RELATÓRIO DE FISCALIZAÇÃO

1 – Nº de Relatório (RF CAENE): P_159_24	2 – Data da Fiscalização: 28/11/2024	3 – Concessionária Fiscalizada: CEG
4 – Endereço: Avenida das Américas – fase 2	5 – Bairro(s): Recreio dos Bandeirantes	6 – Município/UF: Rio de Janeiro/RJ

Número do Projeto: RJ-BAR-52193/2022	Tipo de obra: expansão	Interna	Externa	X
Status: Concluída	Data de início: 07/01/2023	Conclusão: 11/11/2024	Extensão projetada: 920 m	Total realizado: 916,55 m

Foto 3: trecho não identificado com marcos planos.

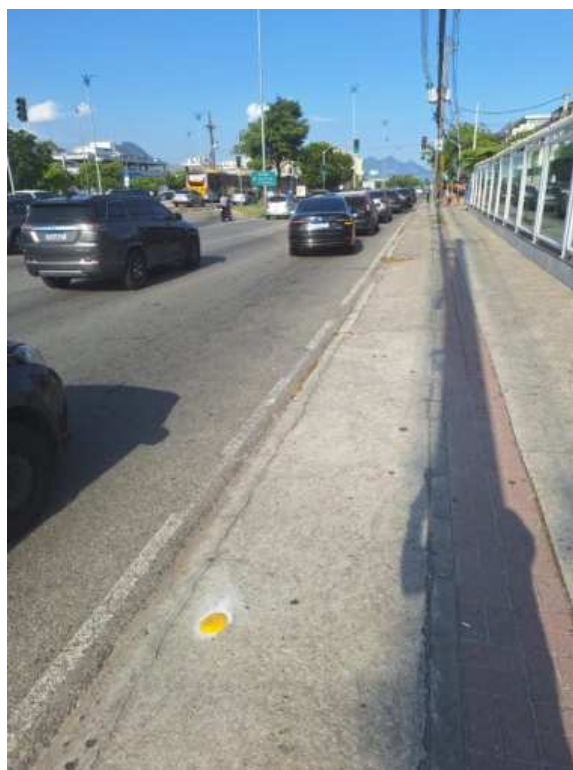
Havia um trecho não identificado com marcos planos na Avenida das Américas, entre os números 17705 e 17817 (foto 3). O gestor solicitou a correção e enviou, em seguida, a comprovação fotográfica da correção (foto 4).

Foi solicitada a correção de um trecho não identificado com marcos planos, conforme relatado no item 11.

Foto 4: trecho corrigido, após a identificação com marcos planos.
